SERVICE INFO – INA 0085

Különböző vezetőgörgők

Otto- és dízelmotoroknál az 534 0243 10 cikkszámú feszítőegységen

1. ábra: Feszítőegység 534 0243 10

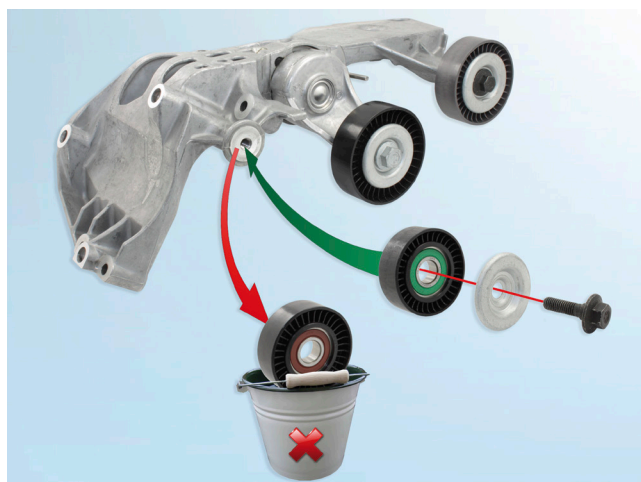
A megnevezett dízelmotoroknál történő felhasználáshoz az 532 0404 30 cikkszámú bal oldali vezetőgörgőt le kell cserélni az 532 0406 30 cikkszámú vezetőgörgőre (1. ábra).

A beszerelés előtt feltétlenül ügyeljenek arra, hogy a helyes vezetőgörgő legyen a feszítőegységre felszerelve!

2. ábra: Az Otto-motorokhoz való 532 0404 30 cikkszámú vezetőgörgő (balra) és a dízelmotorokhoz való 532 0406 30 cikkszámú vezetőgörgő (jobbra)

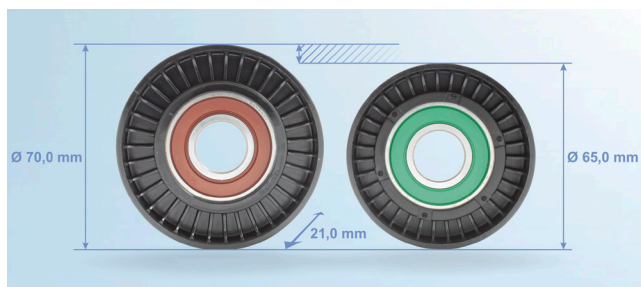
A dízelmotorokhoz való 532 0406 30 cikkszámú vezetőgörgő kisebb az átmérője mint az 532 0404 30 cikkszámú vezetőgörgőnek (2. ábra).

A dízelmotorokhoz való vezetőgörgő nem része a szállítási csomagnak és külön kell megrendelni.
